1.1	CONCEPTO TÉCNICO No. CT:	5600
1.2	ÁREA:	TÉCNICA Y DE GESTIÓN
1.3	COORDINACIÓN:	INVESTIGACIÓN Y DESARROLLO
1.4	REFERENCIA CRUZADA RADICADO FOPAE:	2009ER10149
1.5	RESPUESTA OFICIAL No. RO:	37676

2.1	SOLICITANTE:	ADRIANA LÓPEZ MONCAYO CURADURÍA URBANA No.3
2.2	PROYECTO:	CENTRO EMPRESARIAL SANTA BÁRBARA
2.3	LOCALIDAD:	1 USAQUÉN
2.4	UPZ:	14 USAQUÉN
2.5	BARRIO O SECTOR CATASTRAL:	SANTA ANA OCCIDENTAL
2.6	DIRECCIÓN:	CARRERA 9 No. 115-06 / 30.
2.7	CHIP:	AAA0103FYPA
2.8	FECHA DE EMISIÓN:	20 DE AGOSTO DE 2009
2.9	EJECUTOR DEL ESTUDIO:	GEOTECNIA Y CIMENTACIONES LTDA.

El presente concepto técnico corresponde a la **primera revisión** realizada por la Dirección de Prevención y Atención de Emergencias, del informe "Estudio Geotécnico para Determinación de Espectro de Respuesta Local Edificio Torre AAA" elaborado por el Ing. Juan Carlos Afanador, a construirse en los predios ubicados en la Carrera 9 No. 115-06 / 30 de Bogotá. El cual fue radicado el 30 de Julio de 2009 mediante oficio 2009ER10149 por la Arq. Adriana López Moncayo de la Curaduría Urbana No.3 en cumplimiento a lo estipulado en el Decreto 193 de 2006.

Figura 1. Localización del Proyecto Centro Empresarial Santa Bárbara.

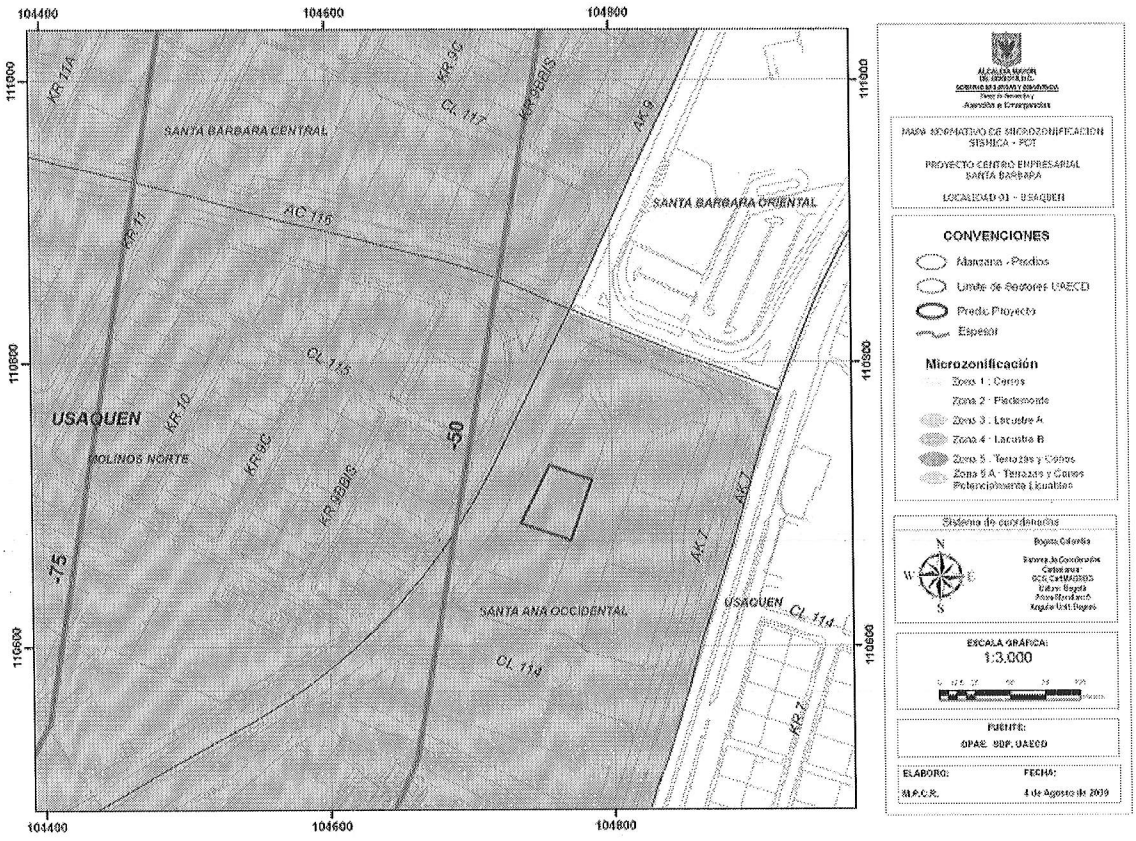
Sin embargo la profundidad del basamento rocoso de acuerdo al estudio de Microzonificación Sísmica de Bogotá se encuentra aproximadamente a 50 ± 25 m (ver Figura 1 del presente concepto), luego es necesario que el consultor ajuste la profundidad del basamento rocoso del perfil de análisis.
